# 回 答 書

工事名称	身延町立身延清稜小学校大規模改修工事
図面名称	プール詳細図 追加資料

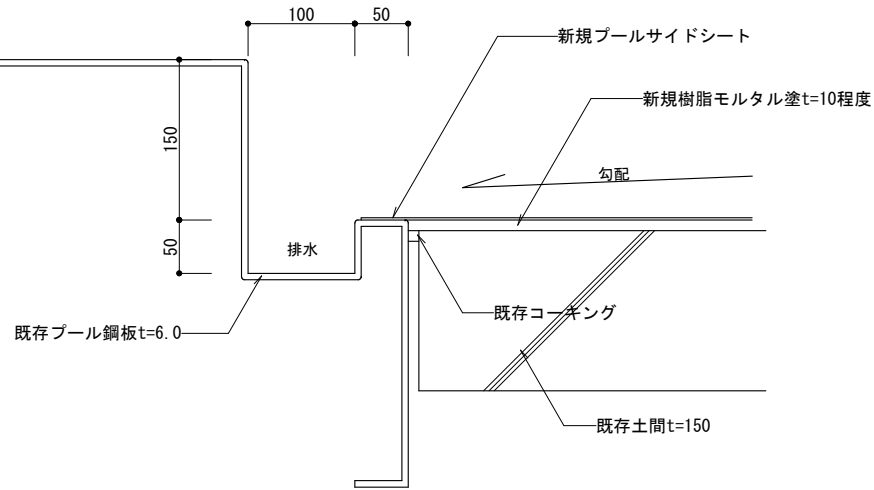
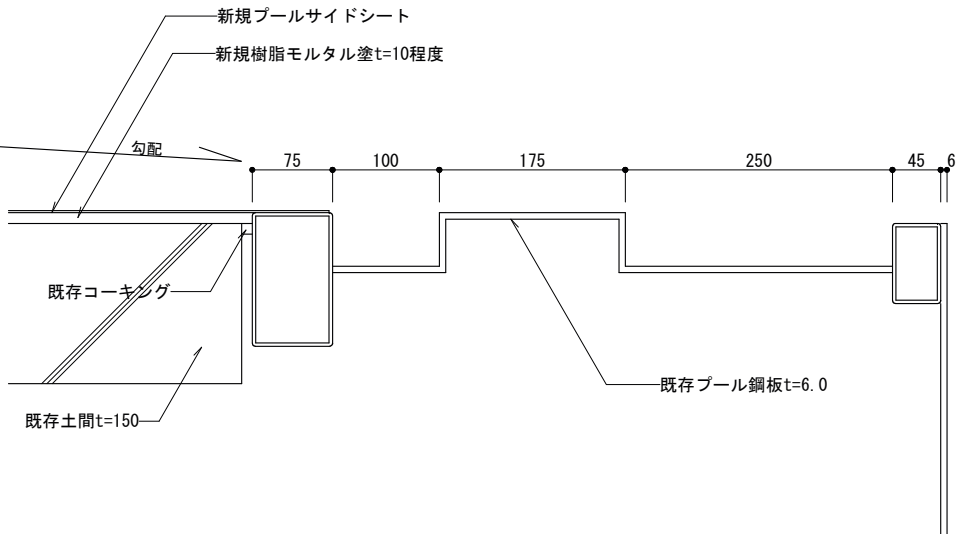
入札 番号	第29-工-004号	質問日	平成 29 年 4 月 17 日（月）	整理 番号	5
工事 名	身延町立身延清稜小学校 大規模改修工事	回答日	平成 29 年 4 月 19 日（水）		
質 問 内 容					
<p>1 （プール工事改修工事） プールに向かって水勾配をとっていますが、排水口等はプールに有るのでしょうか ご指示願います。</p>					
<p>2 （外構工事） グラウンド周囲に重力式擁壁を施工するようになっていますが。 防球ネット支柱、電柱、樹木、花壇等の干渉はないのでしょうか。 ご指示願います。</p>					
<p>3 工事車両等の駐車及び現場事務所等のスペースに、敷鉄板等の養生を行えば、 グラウンドの使用は可能でしょうか。ご指示願います。</p>					
回 答 内 容					
<p>1 プールサイドに溝があり、排水溝につながっています。 追加資料参照</p>					
<p>2 樹木の根の切断が必要な可能性があります。</p>					
<p>3 学校活動に支障がない範囲で可能とします。</p>
